OGGETTO: VARIANTE DI PROGETTO (DECRETO DI COMPATIBILITÀ AMBIENTALE D.R.S. 734 DEL 28/07/2008) PER LA REALIZZAZIONE DI UN ALBERGO DI CATEGORIA 5 STELLE CON ANNESSO CAMPO DA GOLF IN CONTRADA CUCCA /PUNTI ALL'INTERNO DELLA ZONA CT4 DEL P.R.G. DI ISPICA

Procedimento: Richiesta valutazione preliminare ai sensi dell'art. 6 comma 9 del D.Lgs 152/2006 e ss.mm.ii.

PARERE C.T.S. n.416/2026 del 30/04/2026

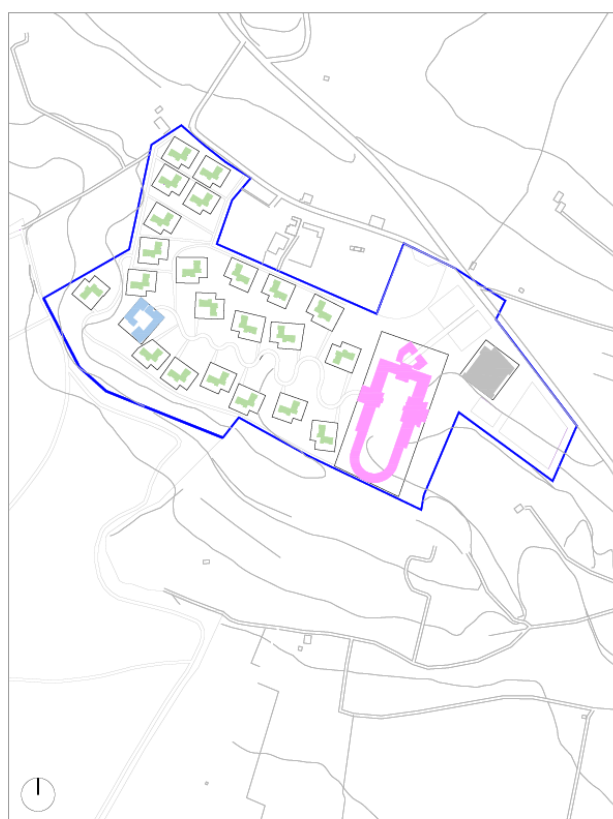
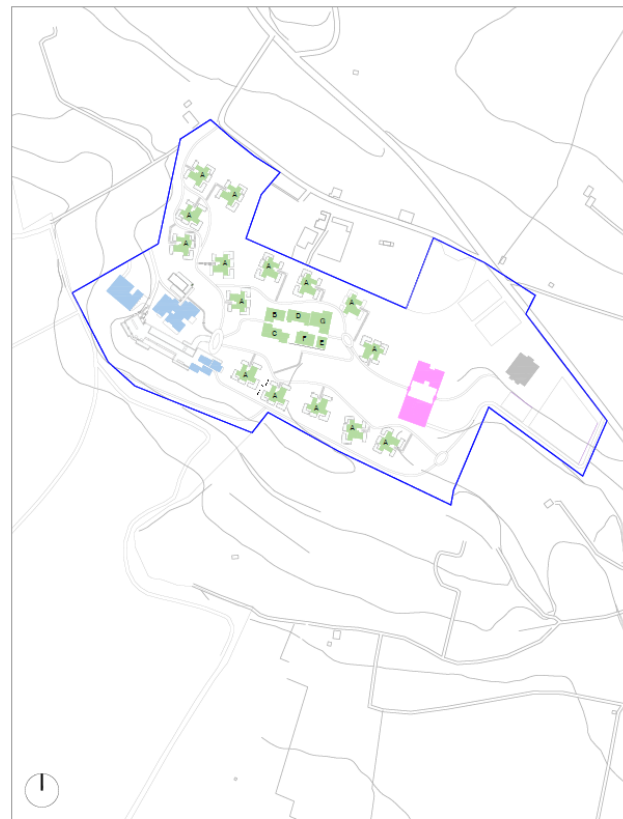
CONSIDERATO e VALUTATO che è stata prodotta una tavola con i calcoli planivolumetrici con il confronto tra quanto previsto dal progetto originario e dalla successiva variante, dalla quale emerge una diminuzione della superficie edificata con conseguente diminuzione del consumo di suolo, come di seguito mostrato:

Chiarimento richiesto dalla CTS n. 3:

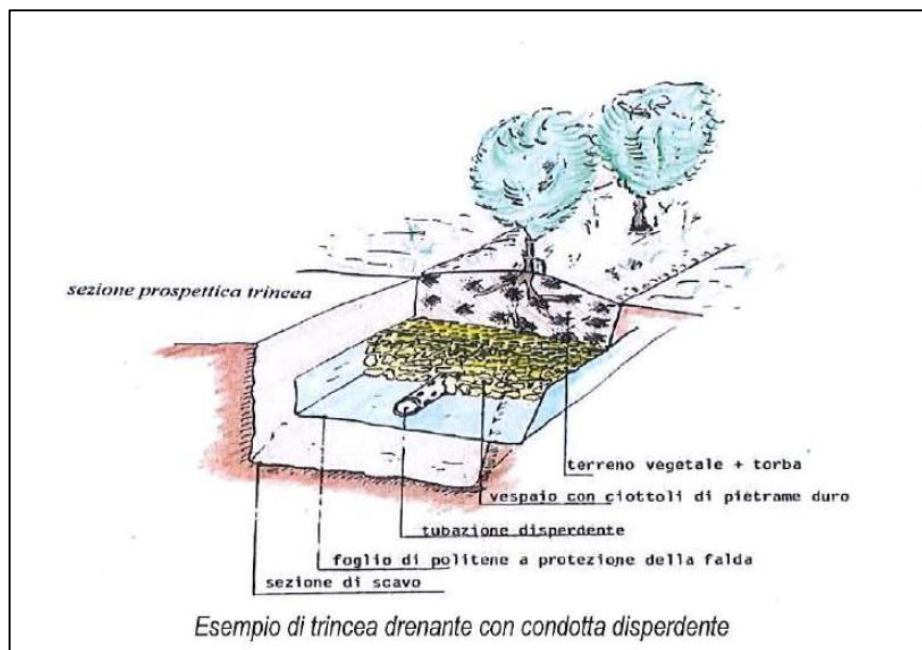
Dall'analisi documentale emerge che la soluzione attualmente proposta prevede il trattamento delle acque reflue mediante vasche Imhoff (16 A.E.) con successiva dispersione in trincea drenante, diversamente rispetto alla prescrizione del parere rilasciato, che, al fine di evitare un eccessivo depauperamento della falda idrica dell'area d'intervento, prevedeva il trattamento fitodepurativo e il completo riutilizzo a scopo irriguo dei reflui depurati adducendo gli stessi, a valle del trattamento fitodepurativo, ai previsti laghetti. Ciò premesso, occorre chiarire:

- a- quale sia il recettore finale delle acque reflue, nel rispetto delle norme vigenti di cui alla tabella 4 dell'all.5 al D.Lgs. 152/99 e ss.mm.ii.
- b- che destinazione hanno attualmente le acque del vicino bacino idrico ;
- c- la quota di giacenza della falda e gli eventuali impatti sulle acque superficiali e sotterranee.
- d- se la variante prevede una variazione del numero di abitanti equivalenti rispetto al progetto originario e dimostrare la coerenza con il dimensionamento delle vasche Imhoff previste.

- d) Nel progetto del 2008 già sottoposto a VIA, nell'elaborato "n. 1 AUA", denominato "Relazione tecnica descrittiva" relativa all'Autorizzazione Unica Ambientale, è specificato che l'intero complesso turistico-ricettivo presenta un carico pari a 1000 Abitanti Equivalenti e che l'impianto di depurazione è dimensionato per tale valore complessivo di A.E. Si riporta di seguito lo stralcio della relazione allegata al progetto originario... Nell'ultimo aggiornamento progettuale e precisamente nella "Relazione tecnica impianti meccanici a fluido" n. 1PI-M - capitolo 7.1 (cod. DRA RS04REL0003A0) e nella tavola grafica "Masterplan - Rete idraulica e smaltimento acque bianche e nere" n.3PI-M (cod. DRA RS04EPD0037A0), il numero di Abitanti Equivalenti risulta pari a 650 A.E. per gli edifici comuni e il Courtyard (Residenze B, C, D, E, F, G) e pari a 270 A.E. per le n. 15 Residenze A. **per un totale complessivo di 920 Abitanti Equivalenti, valore inferiore ai 1000 A.E. previsti in precedenza.**

Chiarimento richiesto dalla CTS n. 4:

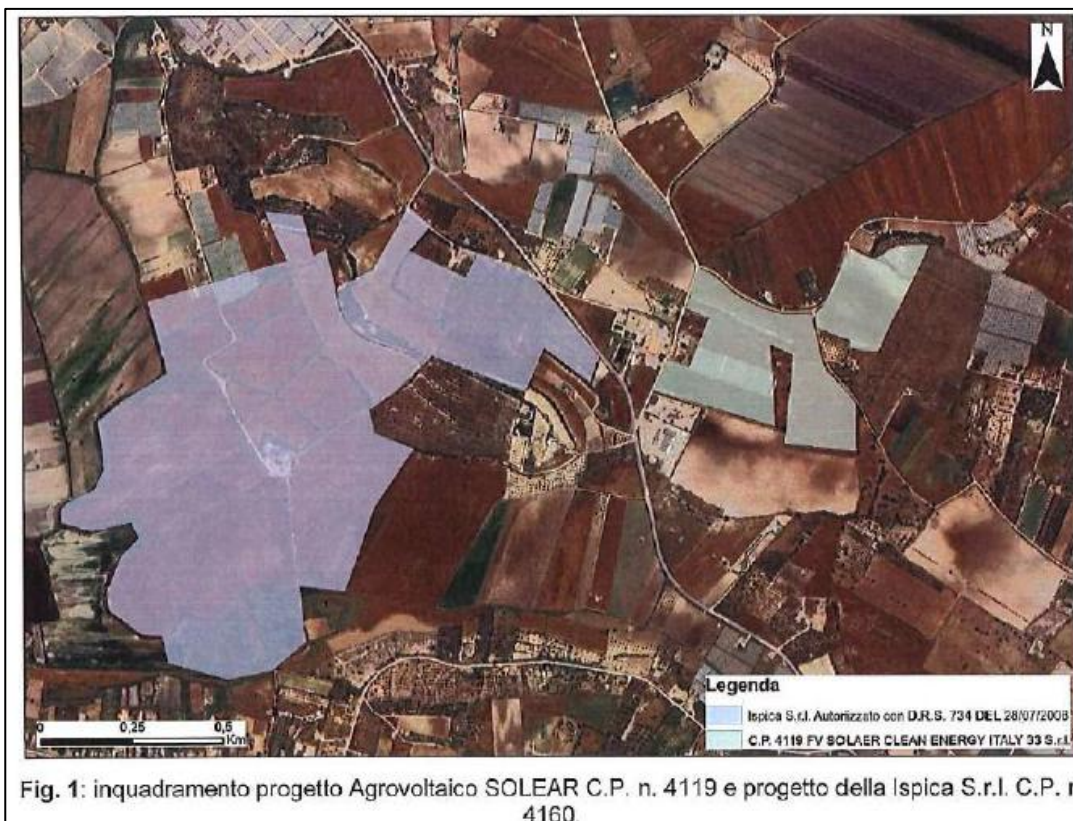
In relazione alla presenza di ulteriori iniziative nell'area (tra cui la procedura n. 4119 – proponente SOLAER CLEAN ENERGY ITALY 33 S.r.l.), risulta necessario approfondire la valutazione degli eventuali impatti cumulativi per le fasi di cantiere, con particolare riferimento all'utilizzo della risorsa idrica e alle pressioni complessive sul sistema ambientale locale, nonché le eventuali interferenze degli impianti predetti con l'attività alberghiera e l'annesso impianto da golf;
